Viborg Kommune
Trafik og Veje

Tilladelse og dispensation til udskiftning af en eksisterende bro til en rørbro i vandløbet Over Torp Bæk under Åhusevej

Dato: 29-09-2025

Sagsnr.: 21/35697
Sagsbehandler: vpflr

Bilag 2 – Skitser af projektet

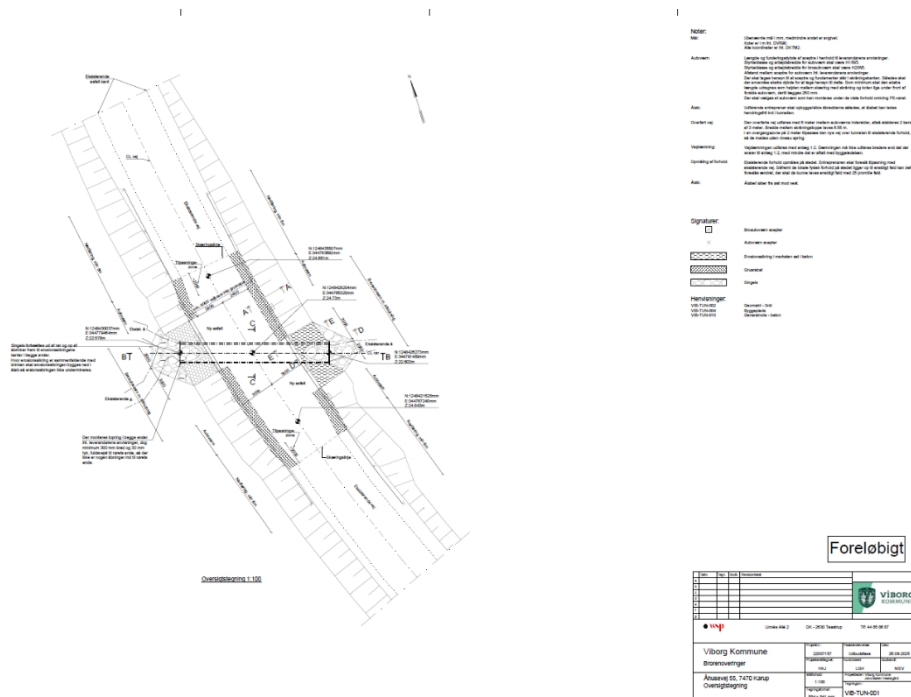
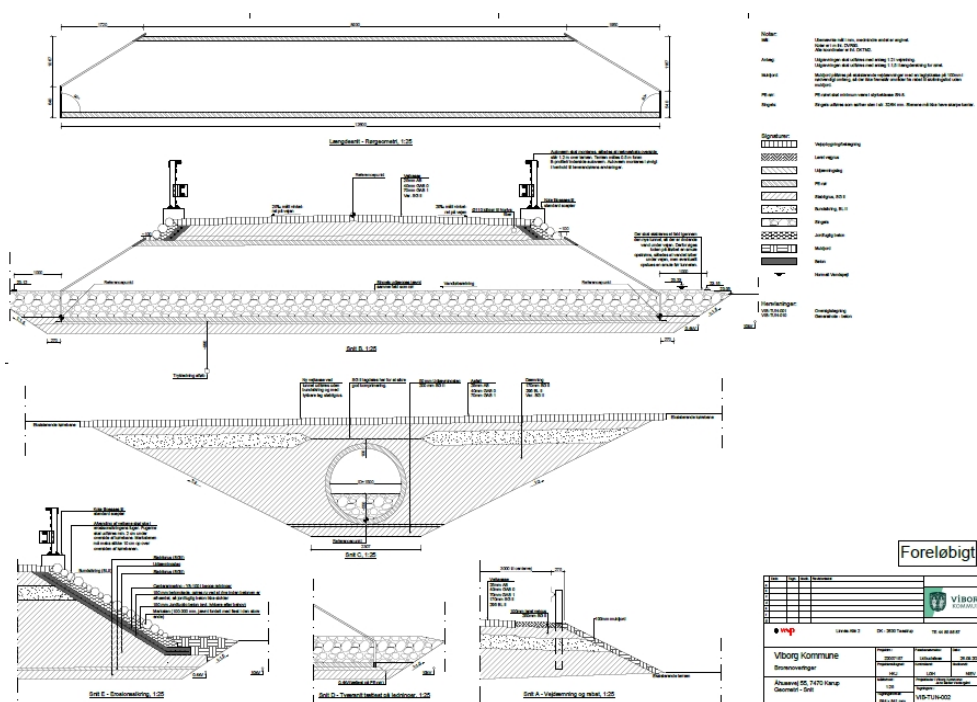
Rørbroen får en diameter på 1,5 meter og bliver 8,9 meter i toppen og 12,6 meter i bunden. Det eksisterende profil under vejen er firkantet med et vandslug på ca. 1 meter og en højde på ca. 0,5 meter over vandløbsbunden. Ved både ind- og udløbssiden ansøges ved den nye bro om at sikre mod erosion ved udlægning af

singels og desuden udlægges singels igennem hele røret. Ca. 0,55 meter af rørdiameteren bliver således fyldt med singels. Der ansøges om en lille (10 cm) opstuvning af vandet før indløb i broen. Dette for at sikre et fald igennem røret.

Vandløbet er et privat vandløb, hvorfor det ikke er omfattet af et regulativ og herunder faste krav til vandløbets bredde. Ansøgningen er derfor vurderet i forhold til vandløbets faktiske tilstand. Den ansøgte forlængelse af rørunderføringen betyder, at røret forlænges fra 7 meter til 12,6 meter. Det eksisterende underløb er et firkantet forløb med tilgængeligt areal på 0,5 m². Den nye bro får et tilgængeligt areal på ca. 1,2 m². Dermed forøges det areal der er tilgængelige for eksempel ved større afstrømninger.

Den nye bro udformes med et rør med en diameter på Ø150 cm. Det er vandløbsmyndighedens vurdering, at forlængelse af rørunderføringen ikke vil påvirke afvandingen i området negativt. Spærring af vandløbet i forbindelse med anlægsarbejdet er kortvarig, og vurderes ikke at medføre opstuvning i vandløbet opstrøms, som påvirker afvandingen i området.

1. Indvending rørdiameteren skal være 1,5 m.
2. Der skal udlægges 45-55 cm grus i bunden af hele rørledningen. Grusset (fx 85 % sten på 16-32 mm (nøddesten) og 15 % sten på 33-64 mm (singles + håndsten)) skal have en sammensætningen der sikrer, at vandet løber ovenover grusset og ikke nede imellem.

3. Faldet på bundkoten igennem røret skal udføres med et jævnt fald der passer med bundkote i vandløbet før og efter broen.
4. Rørforlængelsen må maksimalt være 3 meter (fra asfalkant til skel).
